北京市交通委员会

京交函〔2024〕182号

北京市交通委员会关于孙河乡前苇沟组团 棚户区改造土地开发项目平衡资金地块控规 调整项目交通影响评价审查意见的函

图则 2

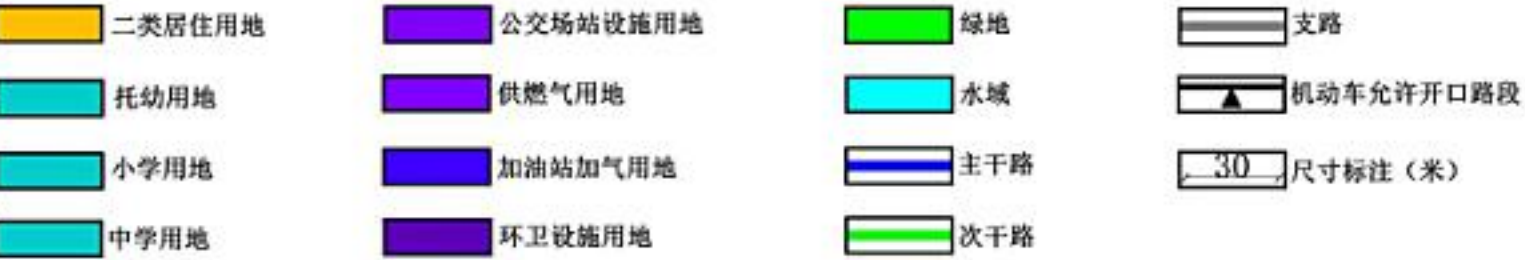
- 同期实施的交通设施**
 - 周边道路应按规划与建设地块同期实施，并完善相关道路交通工程设施。
 - CY00-3006-005 地块占地面积 0.5 公顷的公交首末站应按规划与项目同期实施。
- 内部道路**
 - 地块内部原则上应形成环路，双向组织交通路面宽度应不小于 6 米，单向组织交通路面宽度应不小于 5 米。

- 内部道路应按照人车分离原则组织交通，确保机动车和行人交通组织安全顺畅。
- 机动车出入**
 - 《北京城市总体规划（2016 年—2035 年）》明确新建居住区推广街区制，建设小街区、开散式、有活力的社区。
 - 地块机动车出入口原则上应设置在低等级道路上，机动车出入口数量和位置应符合《交通分析》和图中相关要求。

- 地块在城市支路的开口位置不得设于道路交叉口渠化段和道路弯曲段，并满足与相邻交叉口道路红线交点距离要求：城市干路应不小于 50 米，支路应不小于 30 米。
- 人员出入口及集散空间**
 - 应按照《北京市机动车停车条例》第十九条和《交通枢纽学校医院上落客区规划设计指导性图集》（京规自发〔2019〕34 号）的相关要求，在 CY00-3006-012 地块（小学用地）和 CY00-3006-017 地块（中学用地）内设置落客区，用于机动车临时停靠上下乘客，并与主体工程同步交付使用。

- 按照《中小学校设计规范》要求，CY00-3006-012 地块（小学用地）、CY00-3006-017 地块（中学用地）人行主要出入口应向校内退让，形成学校门前的交通缓冲场地和人行集散空间，保证学校师生进出安全和周边交通组织顺畅。CY00-3006-020 地块（托幼用地）应参照该要求执行。
 - CY00-3006-012 地块（小学用地）应在前苇沟中一路上设置主要人行出入口，宜在前苇沟南街上设置次要人行出入口；CY00-3006-017 地块（中学用地）应在前苇沟东路上设置人行主要出入口，宜在百兴北街上设置人行次要出入口。

- 地下车库**
 - 各地块应结合建筑布局、内部道路和内外交通组织流线设置地下车库，地下车库机动车出入口数量和车道数量应符合《车库建筑设计规范》（JGJ 100-2015）的相关要求。
 - 各地下车库出入口之间净距不小于 15 米，距离项目对外机动车出入口不小于 7.5 米。

- 停车位**
 - 居住及配套公建的机动车停车位应符合《北京市居住公共服务设施配置指标》（京政发〔2015〕7 号）三类区相关要求，公共建筑的机动车停车位应符合《公共建筑机动车停车配建指标》（DB11/T 1813-2020）三类区相关要求，应按照居住（商品房）不少于 1.3 辆/户、配套公建 65 辆/万平方米、托幼 2 辆/百师生、中小学 10-15 辆/百教职员工的指标进行配建。停车位应为普通自走式停车位，并按《电动汽车充电基础设施规划设计标准》（DB11/T 1455-2017）建设充电基础设施或预留安装条件。
 - 非机动车停车位应按照居住 2 辆/户、配套公建 150 辆/万平方米、托幼 2 辆/百师生、小学 8 辆/百师生、中学 60 辆/百师生的指标进行配建。
